MEMORANDO  
DSH - 0514-2022

Asunto: Envío del Informe de Evaluación de la respuesta a la primera información aclaratoria del EsIA del proyecto “CIUDAD DEL ESTE”

Informe Técnico No. DSH-052-2022

Evaluación de la respuesta a la primera información aclaratoria del EsIA del proyecto  
“CIUDAD DEL ESTE”

Figura 1. Localización de cuerpos de agua a analizar para el proyecto urbanístico Ciudad del Este.

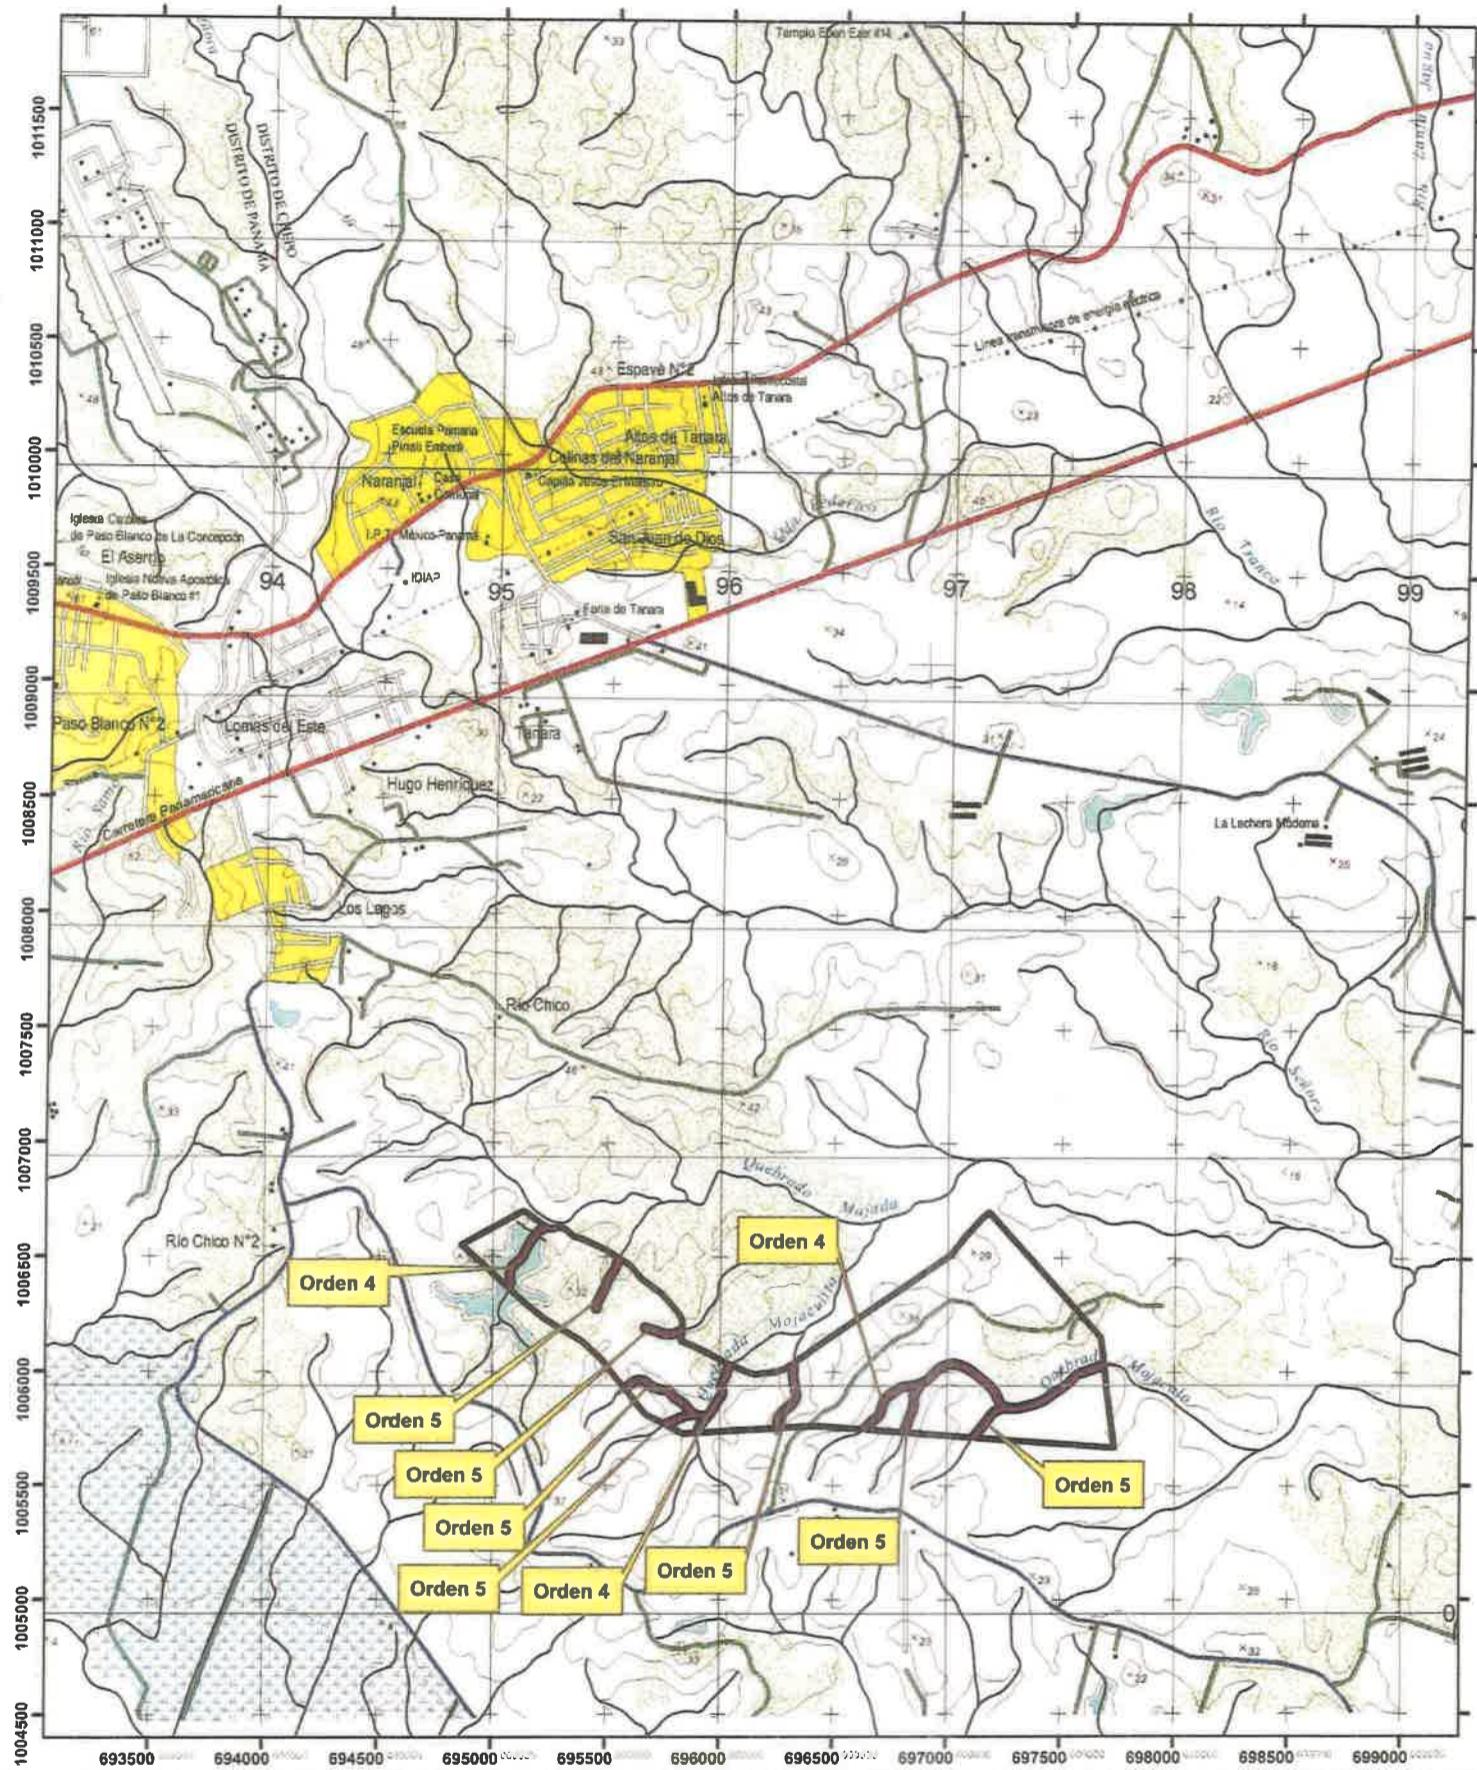
Con respecto a dichas afirmaciones, reiteramos, que dentro del área presentada (Globo 2) se localizan cuatro fuentes hídricas: tres del orden 5 y una de orden 4, la información verificada con el mapa de Instituto Geográfico Nacional Tommy Guardia, Hoja de escala 1: 25,000. En cumplimiento de la Ley 1 del 3 de febrero de 1994, el promotor debe conservar y restaurar el área de protección a ambos lados de las fuentes hídricas indicadas en el mapa adjunto al Informe Técnico No. 102-2021 e integrar dichas áreas en el plano del proyecto.

Se reitera, que dentro del área del proyecto se localizan diez (10) fuentes hídricas: siete (7) del orden 5 y tres (3) de orden 4, la información verificada con el mapa de Instituto Geográfico Nacional Tommy Guardia, hoja de escala 1: 25,000. Por lo tanto se recomienda solicitar al promotor que integre dentro del concepto del proyecto, el cumplimiento de la Ley 1 del 3 de febrero de 1994 y presente la información solicitada en punto 7 (a,b,c,e ) de la NOTA DEIA-DEEIA-AC-0165-0710-2021.

PROYECTO CIUDAD DEL ESTE	CONSTRUGLOBAL, INC.																					
	<p>REMBADO: PROYECTO CIUDAD DEL ESTE PROPIEDAD: PARCELAS DEL ESTE 2, S.A. UBICACION: LAS GARCAS DISTRITO: PANAMA PROVINCIA: PANAMA</p>

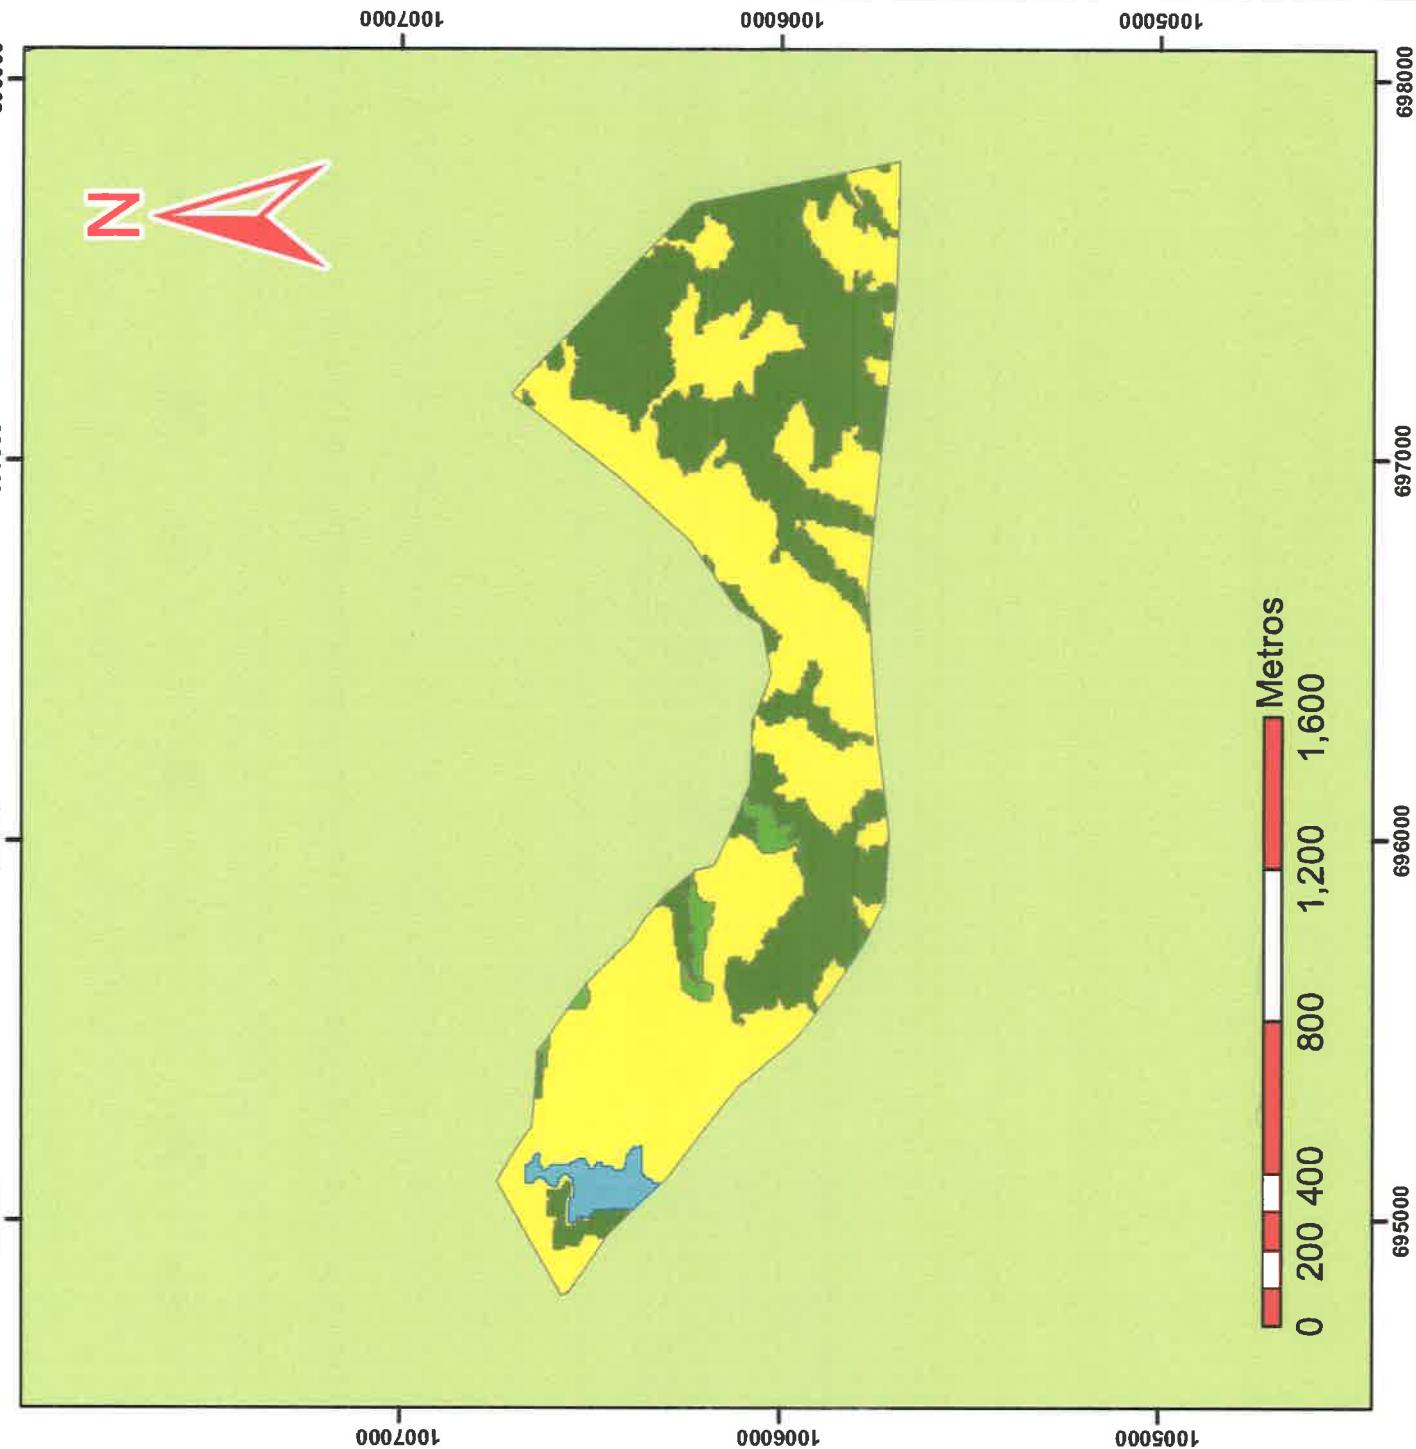
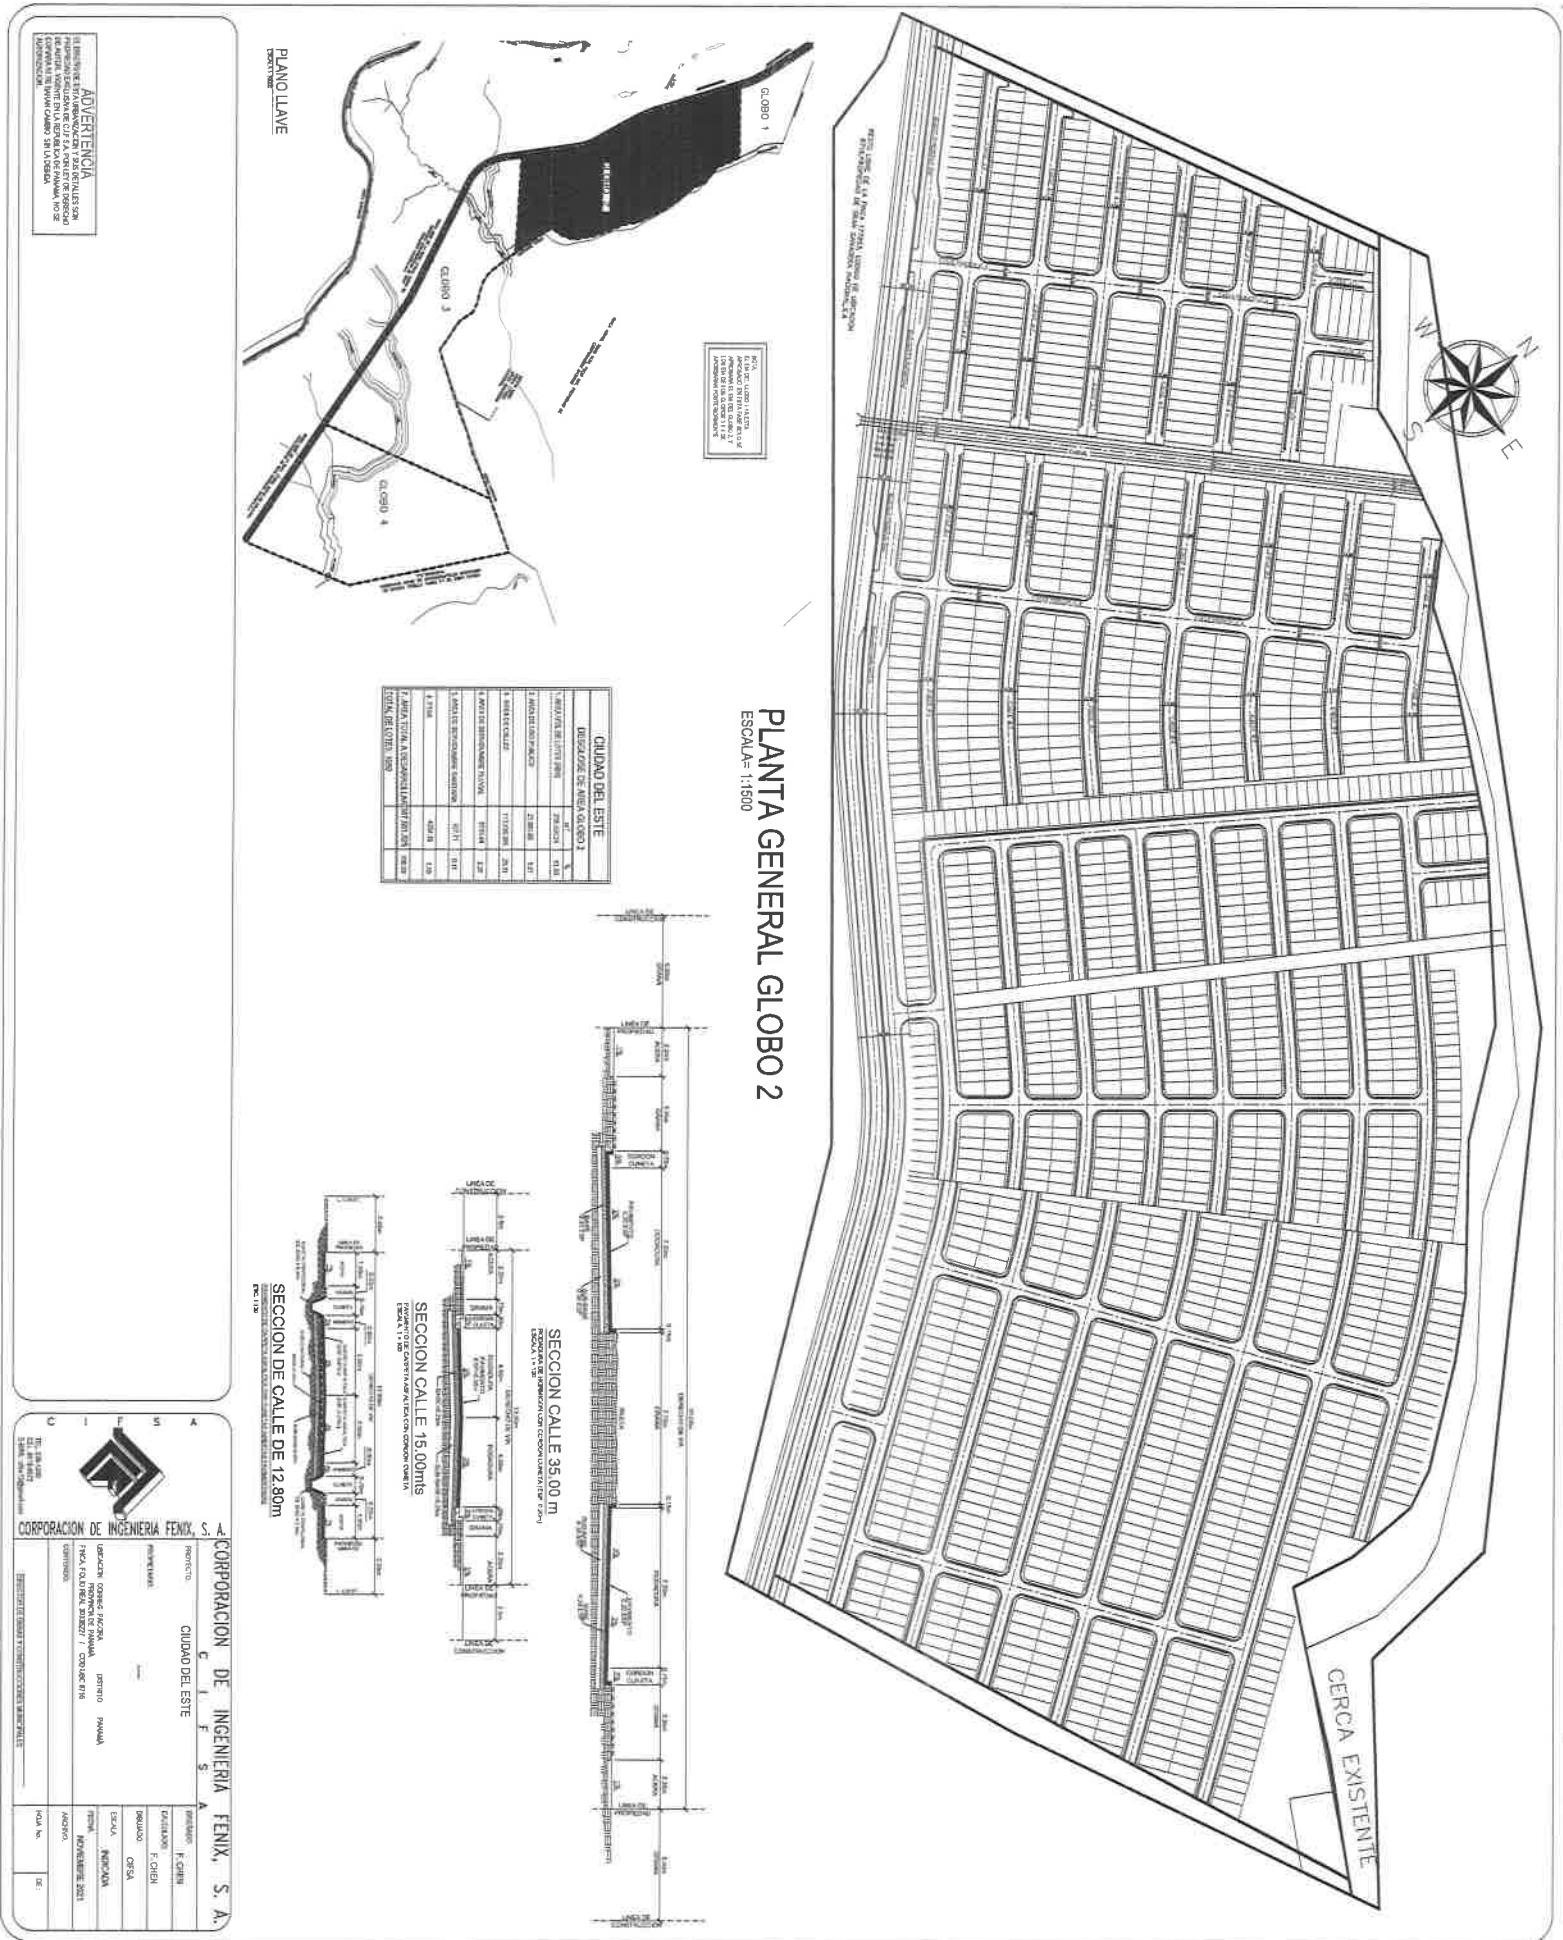
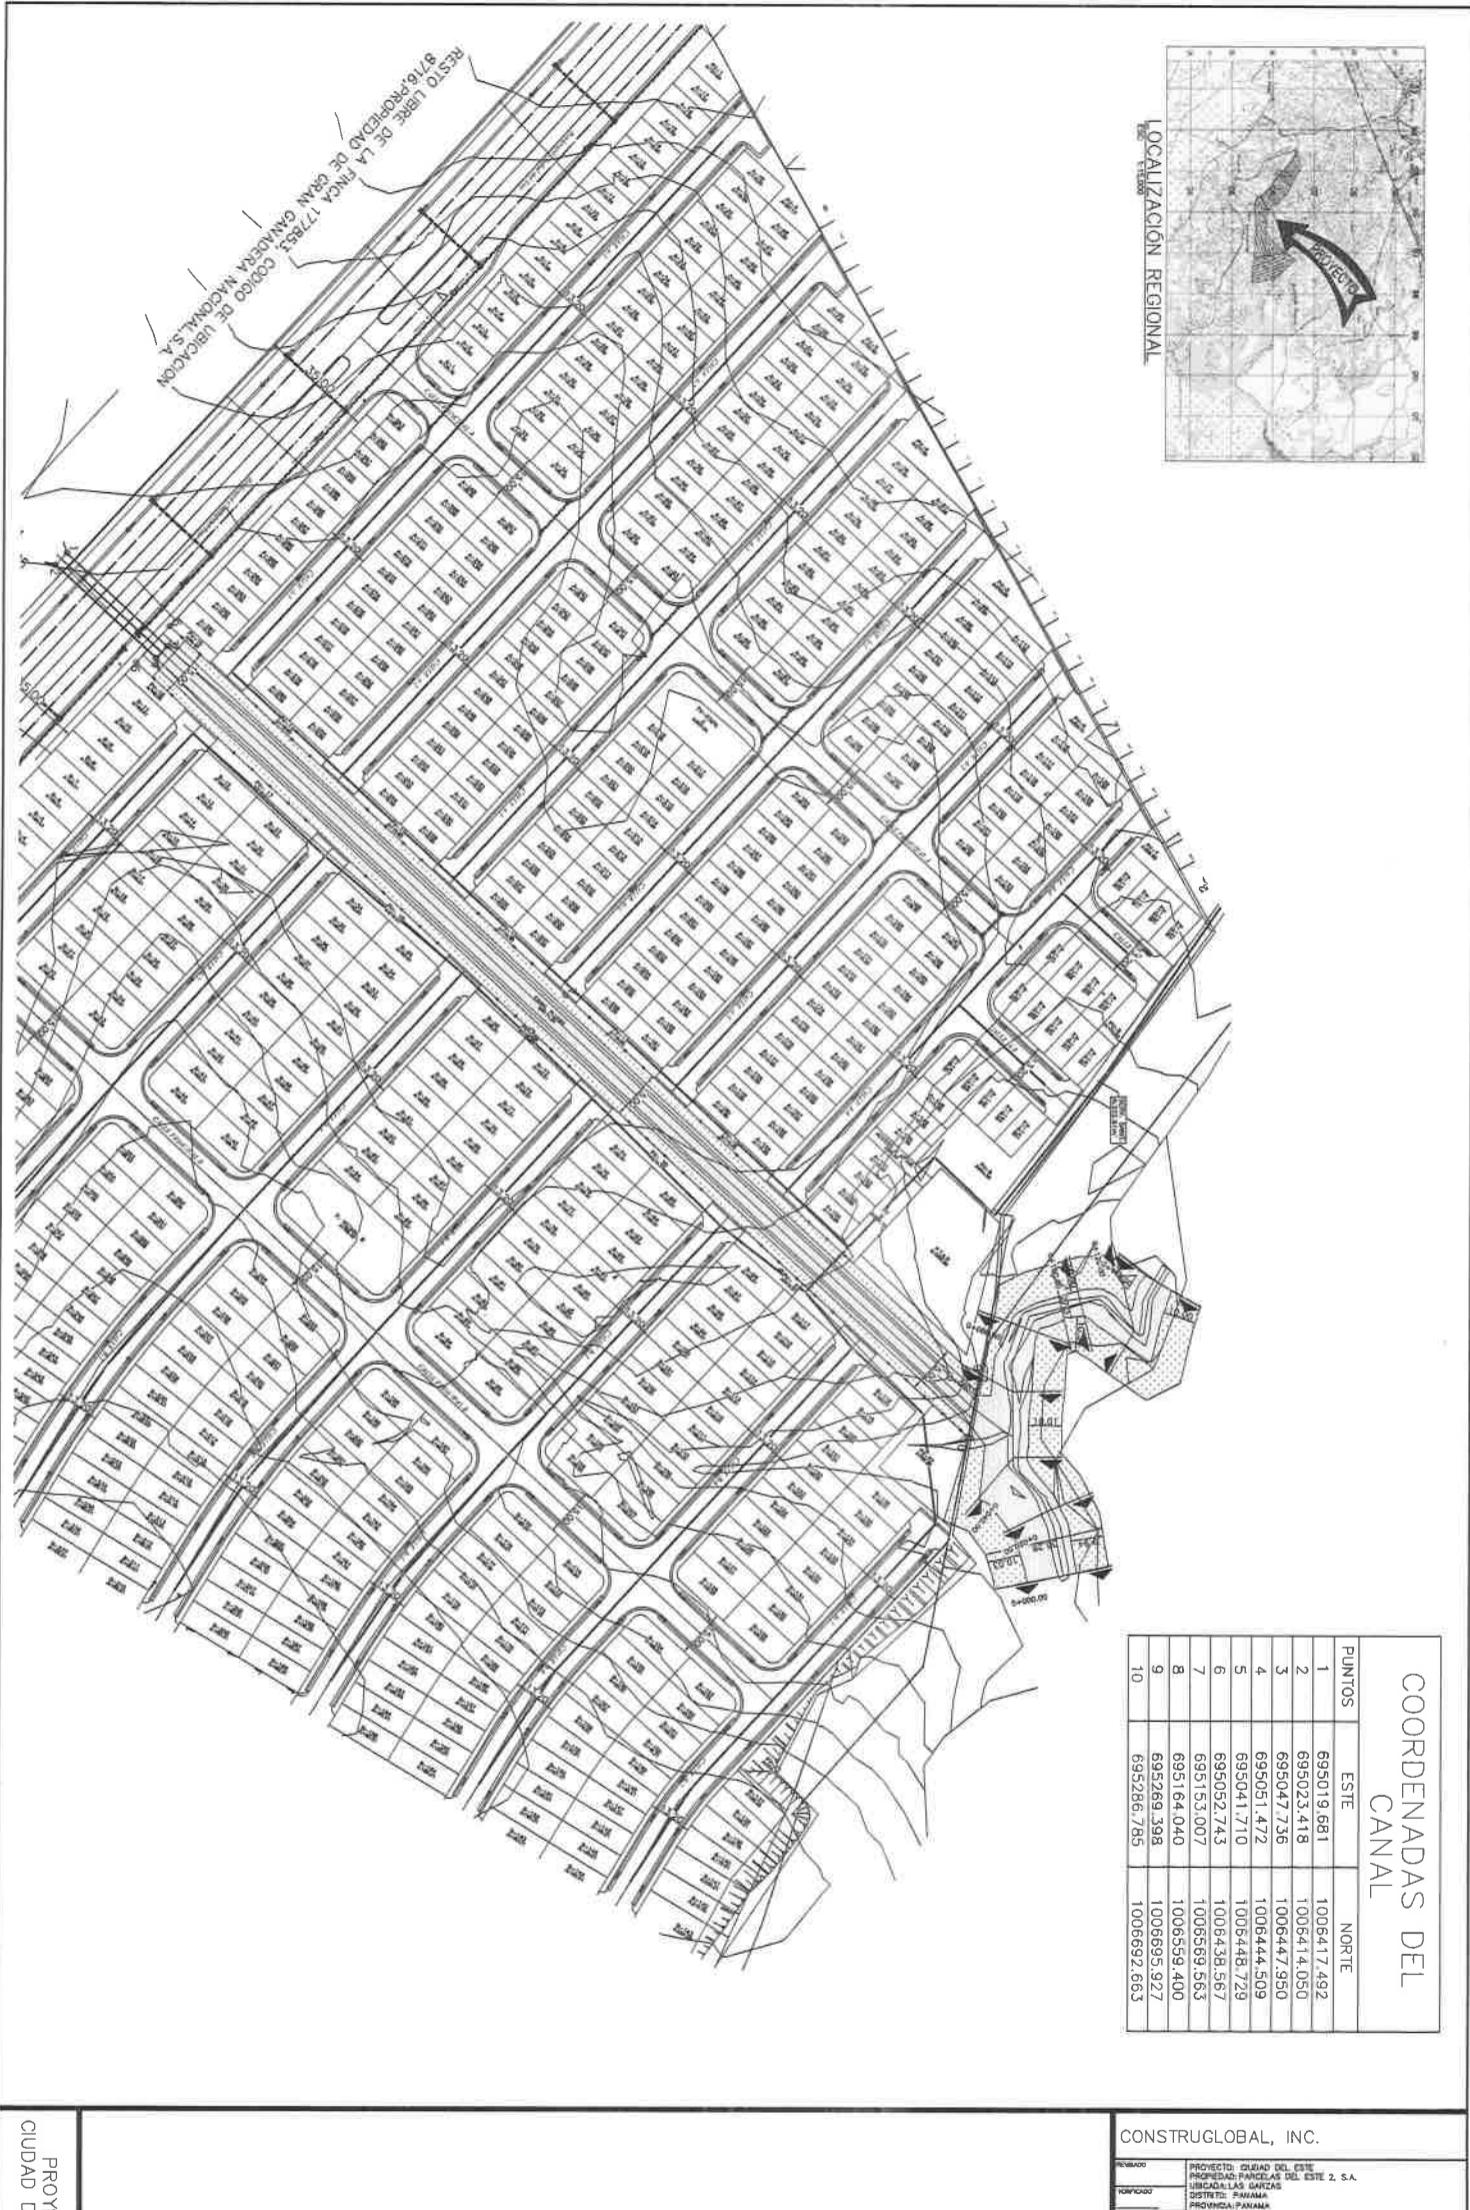
Dentro del área del globo 2 el promotor consideró solamente el afluente de la quebrada Mojada como la fuente hídrica de orden 4, las otras tres fuentes no calificó como fuentes hídricas, aduciendo que no tienen carácter permanente. Por tal razón en el plano del proyecto correspondiente al área de globo 2 no están delimitadas las superficies de protección de las fuentes hídricas y los bosques de galería.
